INFORME DE FISCALIZACIÓN AMBIENTAL

DEPÓSITO DE PASTA CABILDO - MINERA LAS CENIZAS

DFZ-2015-555-V-RCA-IA

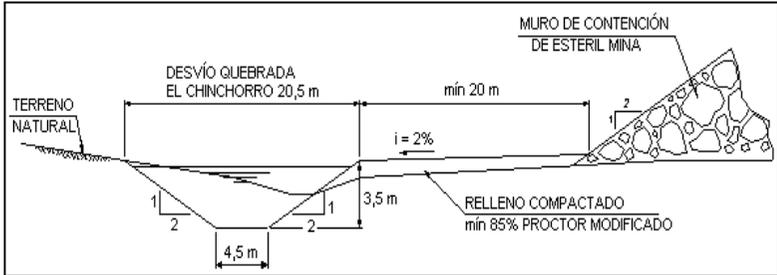
Número de Hecho Constatado: 1	Estación: 1
Exigencia: RCA N° 337/2007, Considerando 4.2.1 letra f) <i>Para evitar efectos debido a las crecidas, se contempla realizar obras para encauzar un tramo de 800 m. del eje de la Quebrada. El mejoramiento consiste en la excavación de una sección que permitirá el escurrimiento seguro del flujo de agua (...). Durante la etapa de operación se colocarán rocas de gran tamaño (enrocado) en la base y paredes del cauce, con el propósito de evitar la erosión y socavación debido a eventos de crecidas.</i> RCA N° 337/2007, Considerando 4.3 letra g) <i>Sobre la base del análisis hidráulico, se concluye que es necesaria la implementación de medidas en la quebrada El Chinchorro para confinar el flujo dentro del cauce estudiado. (...). Las modificaciones consistirán en mejorar el encauzamiento hacia la ribera izquierda de la quebrada y la ampliación de la base del cauce, con el fin de impedir el desbordamiento. El diseño considera la excavación de un tramo de 800 m. de longitud aproximadamente, que tendrá un ancho basal de 4,5 m. una profundidad de 3,5 m. y talud de 2:1 (H:V) en los bordes.</i> <i>La Figura N° 5 muestra una sección del tramo que será mejorado para asegurar el encauzamiento y evitar desbordes.</i>

<p>El diagrama muestra una sección transversal de una quebrada. A la izquierda, se indica el "TERRENO NATURAL". A continuación, hay un "DESVÍO QUEBRADA EL CHINCHORRO 20,5 m". Después, un "MURO DE CONTENCIÓN DE ESTERIL MINA" con una longitud de "mín 20 m". El cauce tiene una "RELLENO COMPACTADO" con una profundidad de "3,5 m" y un ancho basal de "4,5 m". El talud de los bordes es de "1:2" (H:V). La pendiente del fondo es "i = 2%". El relleno compactado debe tener "min 85% PROCTOR MODIFICADO".</p>	
Hecho(s) constatado(s) durante la fiscalización: En esta estación, por parte del titular acompañaron la fiscalización la Sra. Alejandra Opazo (Ingeniero Ambiental), Sra. Pamela Becker (Ingeniero Ambiental) y el Sr. Sergio Benoni (Jefe de Operaciones), quienes aportaron la información consultada. a) Durante el recorrido por este sector, se constató la existencia de trabajos de mejoramiento y revestimiento de la quebrada Chinchorro mediante un enrocado, con el propósito de proteger el depósito de eventuales crecidas. La extensión de estos trabajos es levemente mayor a los 800 metros. (Fotografía 1 y 2) b) Se realizó la medición de la distancia entre el pie del muro de contención y el desvío de quebrada en la parte superior, resultando ser de 20 metros.

Adenda N°2, Anexo 7.3, Figura B. Sectores de exclusión y protección de suelos.

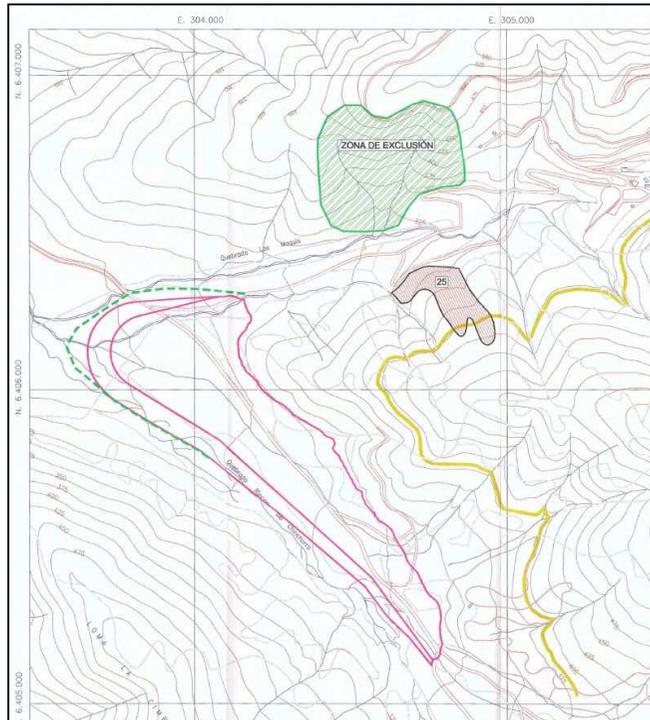
Además existirá una zona de exclusión correspondiente a 15 ha aproximadamente en exposición sur, adyacente a la quebrada Los Maquis, que se señala en la Figura B. (Anexo 7.3 de la Adenda 2).

- a) Al momento de la inspección se constató la existencia de una zona de exclusión de 15 hectáreas, en exposición sur adyacente a la quebrada Los Maquis y delimitada mediante un cerco.
- b) La zona estaba cercada por un cerco de alambre de púas de 7 hebras y postes de madera, el que se encontraba en buenas condiciones en los lugares visitados.
- c) Se constató durante el recorrido, la existencia de una faja de terreno cortafuegos delimitada por los cercos, con el fin de minimizar los riesgos por acción de incendios.

Fotografía 26.

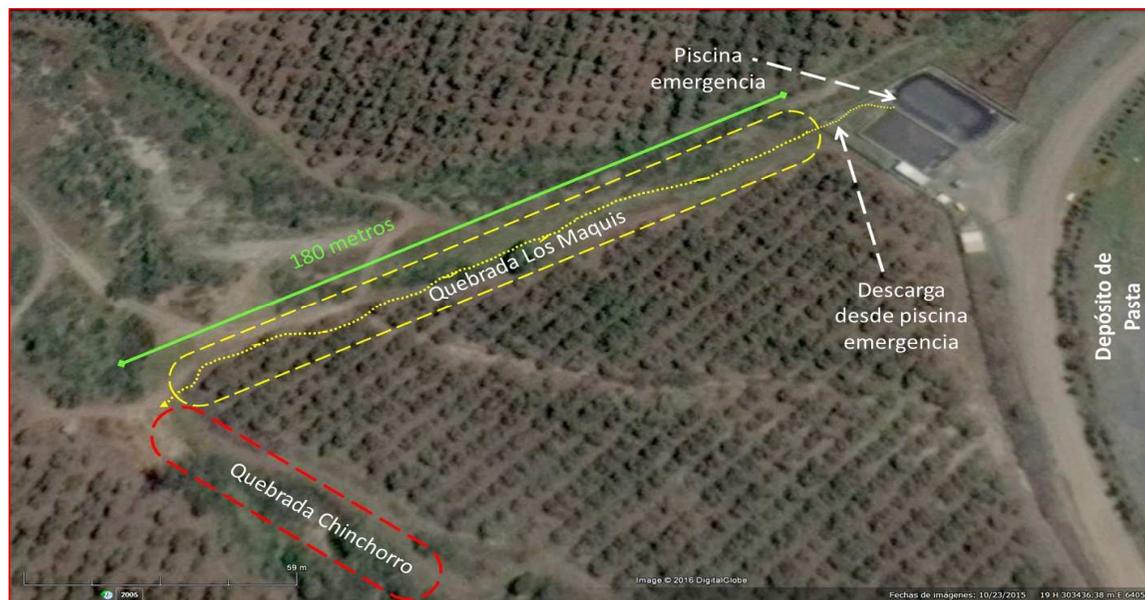
<p>Hecho(s) constatado(s) durante la fiscalización:</p> <p>a) Consultado el Titular por las características del efluente descargado a la quebrada desde la piscina colectora, la Sra. Opazo comentó que en oportunidad de lluvias de gran intensidad y cuando las capacidades de las piscinas no dan abasto, se descarga en la quebrada Los Maquis el contenido de ésta sólo por sistema de rebalse. Esta descarga se estima que está a uno 180 metros de la confluencia con la quebrada Chinchorro (Fotografía 26)</p> <p>b) Se consultó al Titular por las acciones llevadas a cabo para hacer frente al evento de altas precipitaciones ocurrido el mes de agosto 2015. Al respecto la Sra. Opazo comentó que en el sector llovió en forma abundante llegando a superar los 120 mm. en un día y que la estructura diseñada no pudo contener el efluente generado por el drenaje del depósito. En particular indicó que se tomó muestras de agua del efluente que llegó hasta la quebrada Los Maquis el día 07 de agosto de 2015, existiendo además un informe interno que describe las acciones que se llevaron a cabo por el Titular durante el evento.</p>

Descripción Medio de Prueba: Relación espacial de descarga piscina en quebrada Los Maquis respecto confluencia con quebrada Chinchorro.
